Réponse à l'avis délibéré de la MRAe Grand Est du 20 février 2024

Projet éolien d'Aulnay l'Aître (51)

(B-210511-111230-619-331)

Projet éolien de la commune de Aulnay-l'Aître (51) — Localisation des photomontages réalisés dans l'étude d'impact

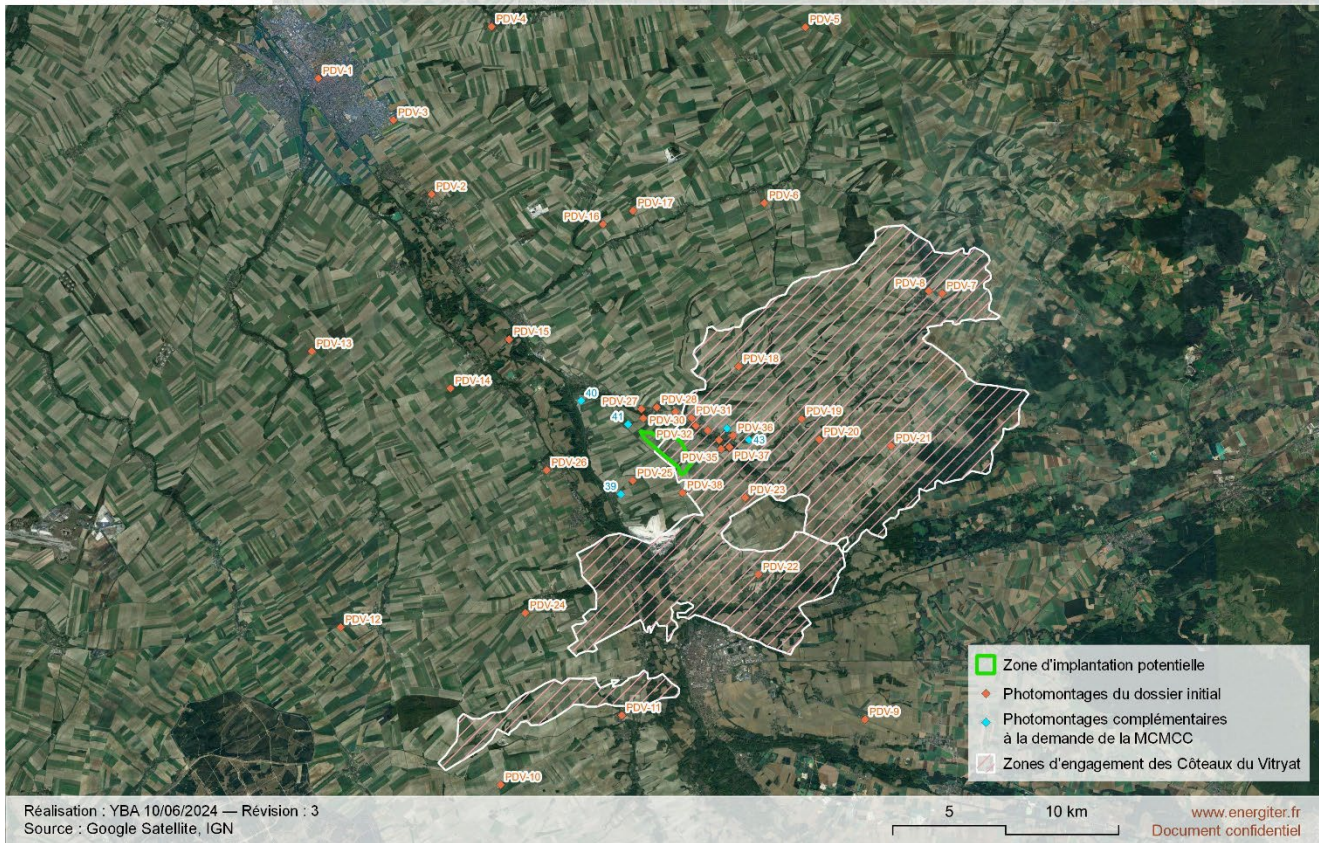
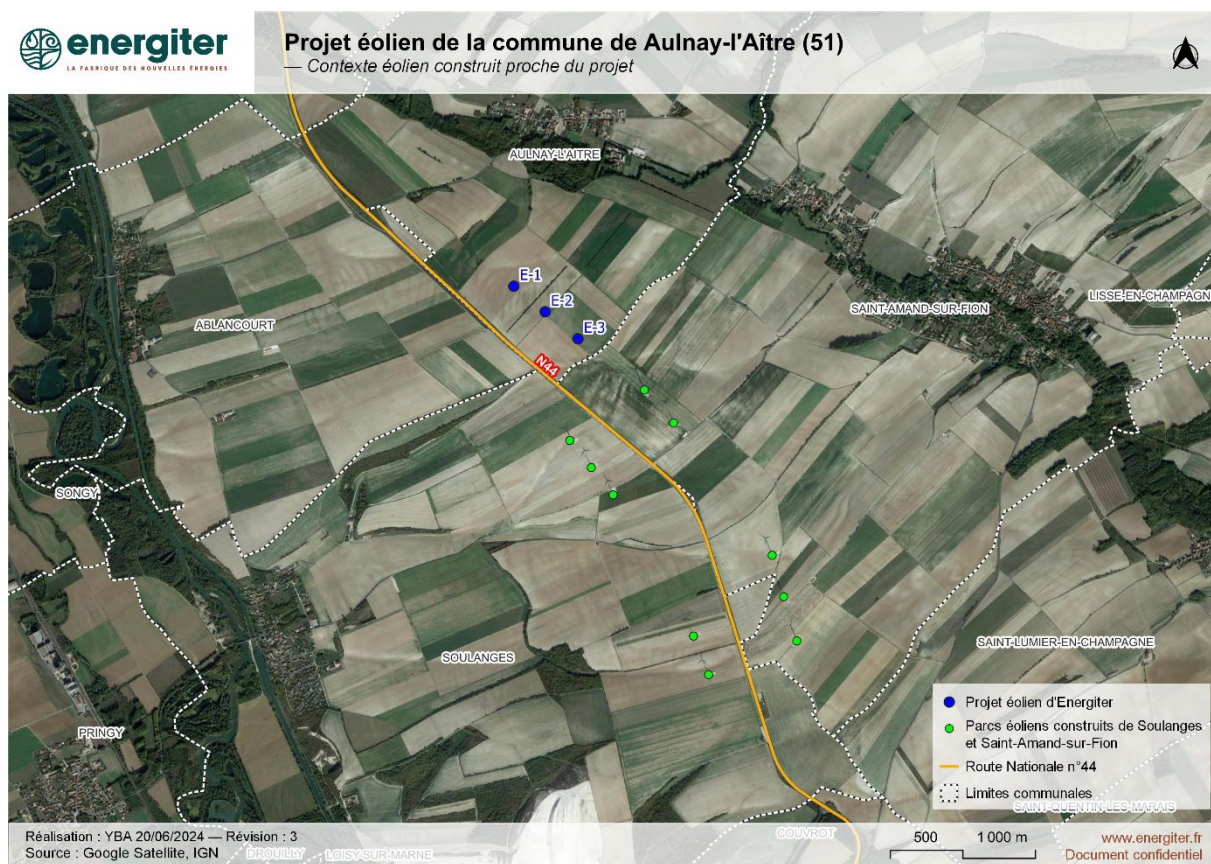
L'Ae attire à nouveau l'attention sur la densité élevée de parcs éoliens dans cette zone du territoire départemental, ce qui entraîne des impacts paysagers en termes d'occupation du panorama. Cette densité peut localement conduire à des phénomènes de saturation visuelle, notamment à proximité immédiate du vignoble des Coteaux Vitryats.

Ces photomontages ont été réalisés par la société AN AVEL ENERGY, sur demande du pétitionnaire, et ont été ajoutés au dossier le 16 décembre 2022.

Photomontage n°43 : Vue depuis le coteau viticole de Saint-Amand-sur-Fion (commune située en zone d'engagement)

Suite à ces productions, la MCMCC a décidé de ne pas s'opposer au projet, mais de recommander une meilleure prise en compte des hauteurs des éoliennes existantes. Les éoliennes construites sur Soulanges et Saint-Amand-sur-Fion, à proximité du projet d'Aulnay l'Âître, ont une hauteur totale de **125 mètres**, pour une puissance unitaire de **2,05 Mégawatts**.
